(天王寺・阿倍野地区)の重要な課題

(新大阪地区)の重要な課題

①(例 乗り換え経路)JR 中央改札から谷町筋(公園口からエレベーターまで)

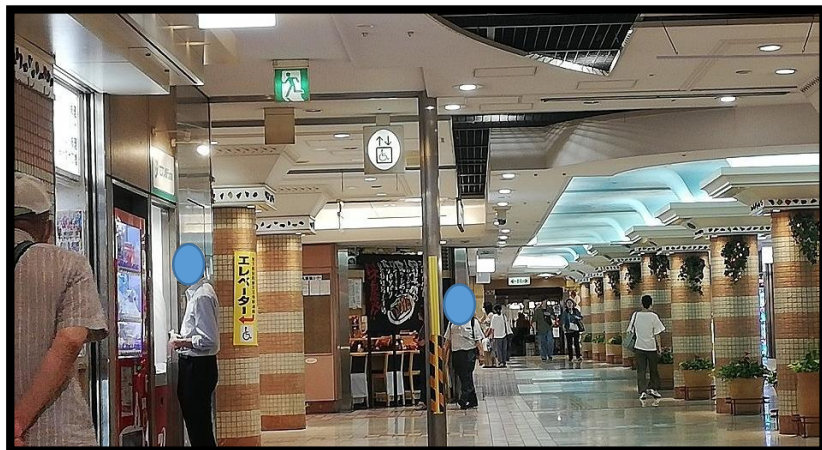
○天王寺駅中央改札コンコースから駅構内を公園口から出て、地下 2 階の改札口まで降りる必要があるが、まず、公園口から見て、エレベーターの位置がわからない。

公園口から出ると、地下に降りると「あべちか」であることはわかるが、エレベーターの手掛かりはまったくない

階段まで近づいたが、エレベーターはわからない

エレベーター方向は、柵の向こう側なのだが、柵があるために、通れないと思ってしまう。

柵の向こう側の商店街の角にあるエレベーターは地味な茶色で遠目からは全く目立たない

(例) 御堂筋西改札横の EV (地下→1F コンコース→2F デッキ) 地下の入り口

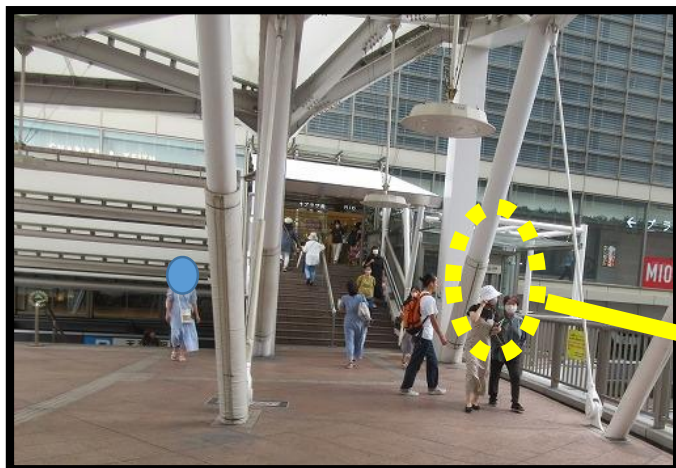
御堂筋西口改札からエレベーター表示がわからない

エレベーターマークが天井付近に小さくあるが、気が付かない。

エレベーターは階段横に奥まわってわかりにくい

天井付近の小さな表示

(例)ハルカス展望タワー横 EV(地下→地上→2F デッキ) 地下の入り口

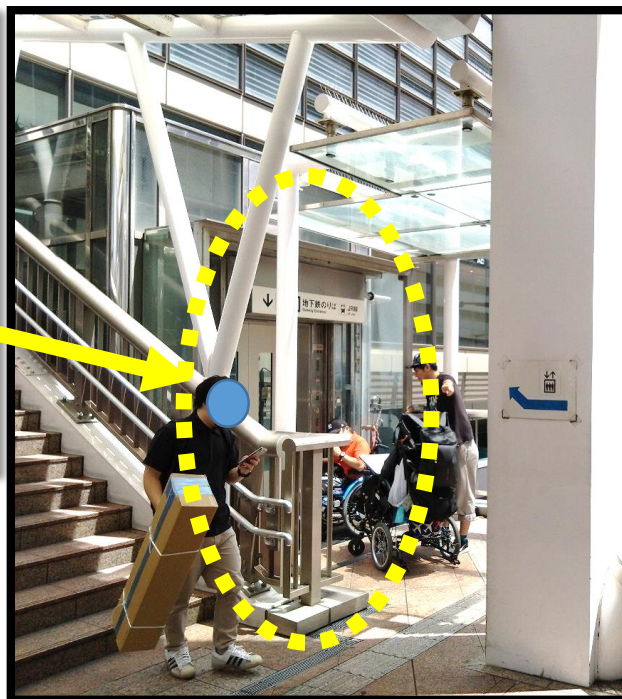
エレベーターであることが
わかりにくいデザイン

色彩がくすんだ灰色で周囲にとけこんでいる
壁と同化した入り口のデザイン
灰色の壁に白っぽい文字

(例) 地下街からルシアス・アポロビルへの経路がわかりにくい

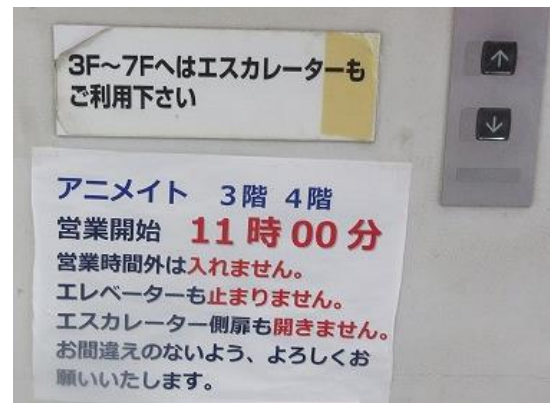
ルシアス・アポロビル
方面のスロープ入り口
がわかりにくい

スロープを上がりきると、次のスロープへ

案内表示および人の流れは左だが、スロープは右の陰

アポロビル入り口は階段しかなく、迂回が必要だが、案内表示は張り紙一枚しかなく、経路がわかりにくい。

案内表示は天井付近で、照明も切れていることが多く、車いすからはわかりにくかった

3F のデッキ通路からみたエレベーターがあるビルの入り口

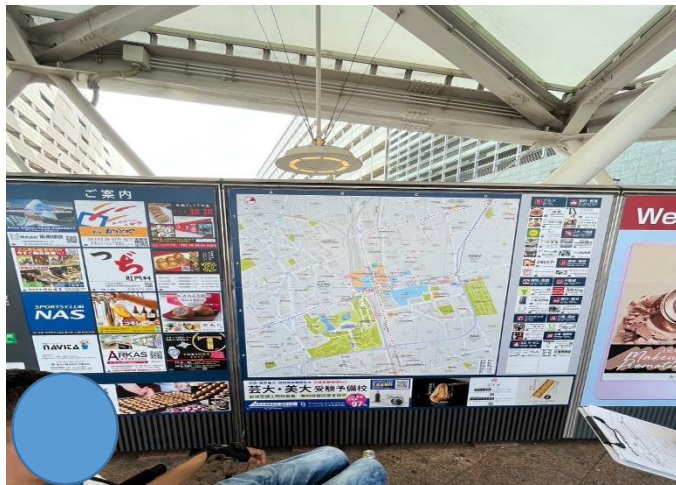
エコーアクロスビルの運用時間は終電まで保障されていない。迂回するには相当遠回りになるので、デッキからてんしば方向へのエレベーターの整備が必要。

1F 入り口ではデッキにつながる EV があることもわからない

(2) デッキ上の案内表示が不十分

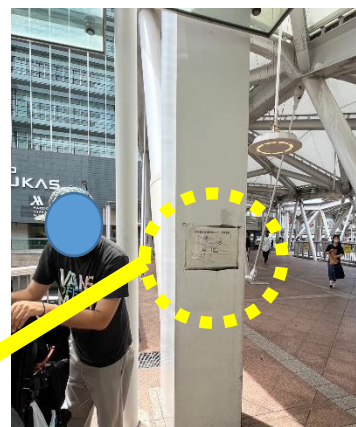
デッキ中央の地図にバリアフリー情報を表示してほしい

- ・EV の配置
- ・周辺のバリアフリー経路にどう接続しているか

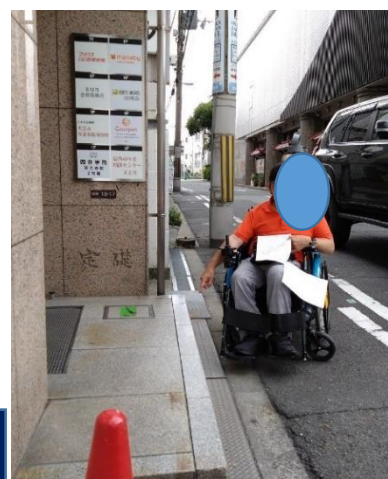
EV の配置図は、手書きの紙が柱に貼られているだけだった
(ただし、地図は見る側の向きになっていないのが残念です)
デッキの上と、地上の EV 入り口の両方に EV 配置図が必要

- ・EV の配置
- ・EV の運用時間
(時間外の迂回経路)

6 歩道の段差

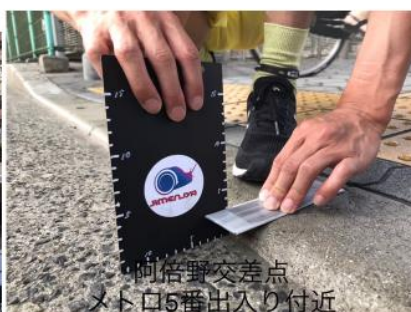
車道と歩道の段差は 2cm 標準となっているが、排水のための勾配等の事情により、意図せずに、2cm を大きく超える場合が見受けられる。

車いすの場合は、2.5cm 以上となると、衝撃を大きく感じ、3cm を超えると転倒することもある。特に、夜間は、段差の状況が確認することが困難であり、車いすの立場からはできるだけ、段差がないのがのぞましい。

⑨玉造筋chocozap前

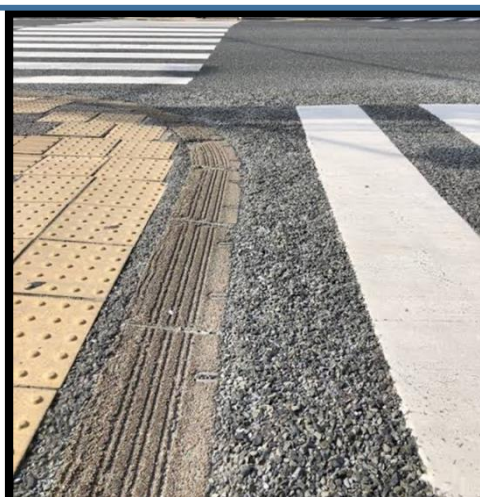
車歩道縁石高さ 3 cm

全国では、視覚障害者の利害(段差がないと車道へ降りたことがわからない)と車いすの利害(段差が危険となることがある)を踏まえて、様々な工夫をしている事例がある。

多様な障害当事者参画の下、基準の検討が必要(写真は当事者が参画して作った兵庫方式)

- ①駅の構内から直結して、地上(1F)、メトロ(2F)、JR(3F)の各階に行けるエレベーターは、JR 南改札前と、新大阪阪急ビル2基しかない。

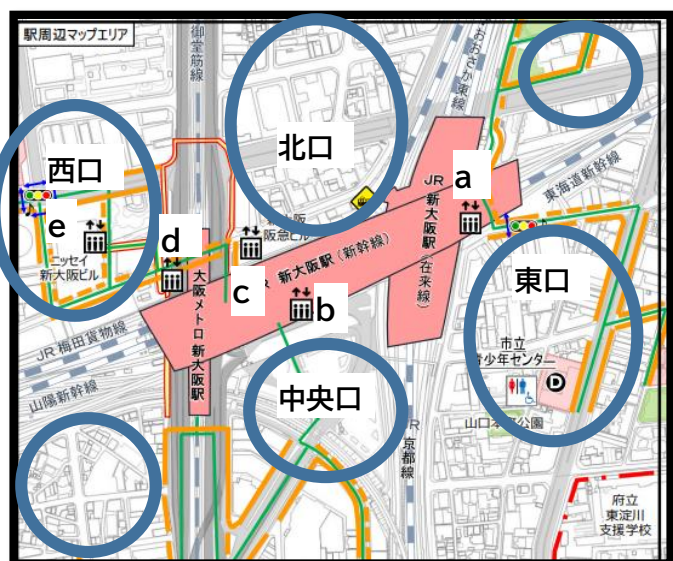
1 JR改札、2F(メトロ)、地上へ垂直移動できるエレベーターが2基しかない。

JR 在来線、新幹線、国道423号線(新御堂筋)などの道路や鉄道によって平面が分断されているために、異なる他のエリア(出口)からの地上レベルでの移動が困難である。

そのため、各エリア単位での円滑なバリアフリールートもしくは、エリアを超える地下道などの明示が必要である。

また、円滑なバリアフリールートの確立のためには、エレベーターの台数、籠の大きさの検討が重要である。

中央改札から南口方向に向かって歩いた案内表示(南口改札付近)

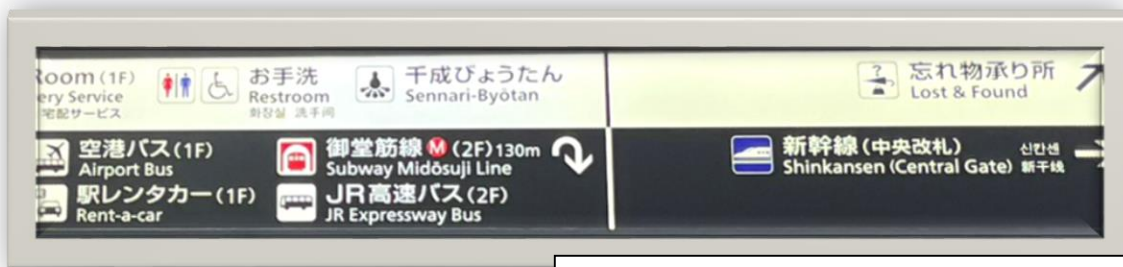
中央改札口を出ても、南改札付近の2F(メトロ御堂筋方面)へ行くエレベーター案内をする必要があるが、実際に、中央改札から、南改札口方向に歩くと、案内看板には「東口のエレベーター」しか案内表示されていない。

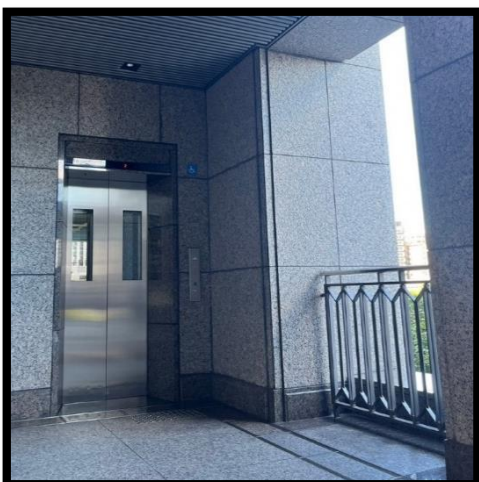
天井付近の案内表示。

エレベーターの表示が小さい。
車いすからの視点では気づきにくい位置

改札の正面の出口は、デッキにつながる一般経路
3F の連絡通路には階段とエスカレーターしかない

改札の左ななめ前方にデッキにつながるエレベーターがあるが、改札付近からは、案内表示が見えず、ルートの存在がわからない。

エスカレーター付近にエレベーターの位置の案内が必要

・地上からエレベーターを利用するとき場所がわからない
新大阪阪急ビル(参考:c) メトロ御堂筋北側(参考:d)

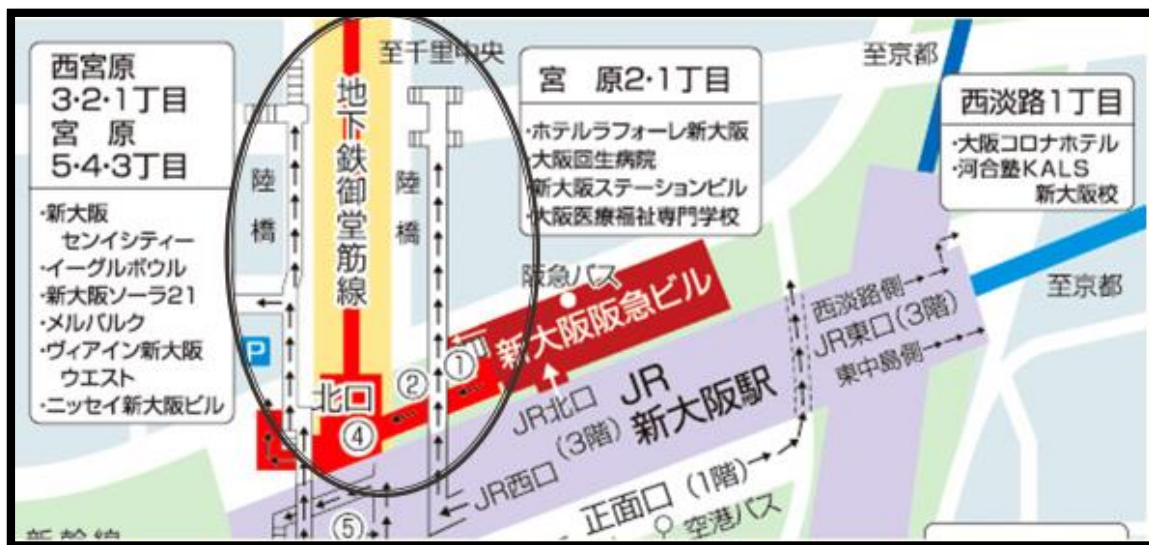
新大阪へ行こうと EV を探しても道路からはわからない。主要道路でなく、一般的に使
わない裏道なので、よほどのわかりやすい表示が必要

道路から、新大阪阪急ビル1F(参考:c)の入り口をと
かなり近づいても、駅構内につながる EV があるとわからない

4 構造的な問題(デッキの新御堂筋国道 423 号線を隔て東西の通路が階段)

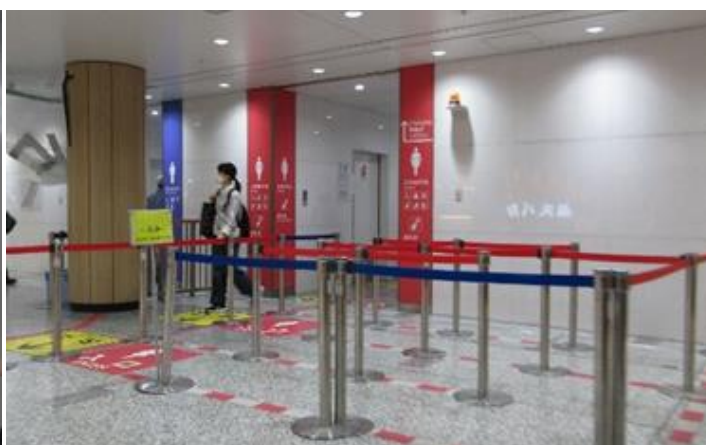
東側と西側を結び通路(3F)は、階段になっていて、デッキの回遊性が担保されていない。
一般ルートは、2 階、3 階のどちらからもデッキに行けるが、車いすは2F からの EV からしか行けないので、3F デッキから東西にわたる場合は、2F エレベーターへ迂回する必要がある。

西側デッキと、東側デッキをつなぐのは階段しかない。

スロープを作るとかなり、障害者の迂回率が少なくなる。

階段の下は駐車場で車からの高さもかなりあるので、階段の横に張り出す形でスロープを作ることが可能。

東西デッキが行き来できるようになれば、JR 改札の3F から、2F を迂回しなくともすぐに、西側デッキにわたることが可能となる。

①点字ブロックの色彩の問題

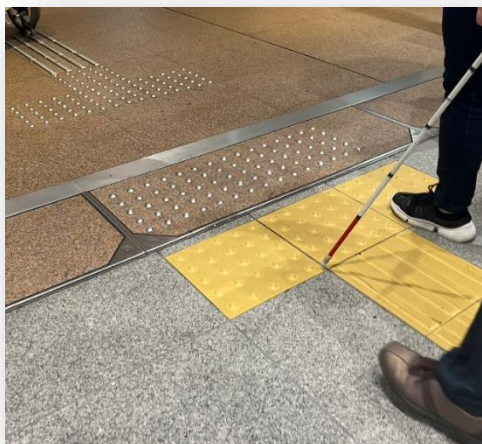
点字ブロックの色彩が建物の所有によって、途中で変わるので、使いにくい。黄色に統一し

てほしい。ステンレスは滑りやすく、色もわかりにくい。

(例)メルパルク大阪付近

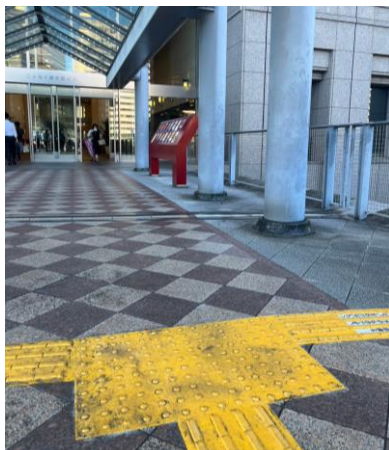
デッキの上は部分的な整備しかできていない。

誘導ブロックが途切れることによって、目的地を見失ってしまうので、つなげてほしい。
点字ブロックの終わりは警告ブロックにしてほしい。
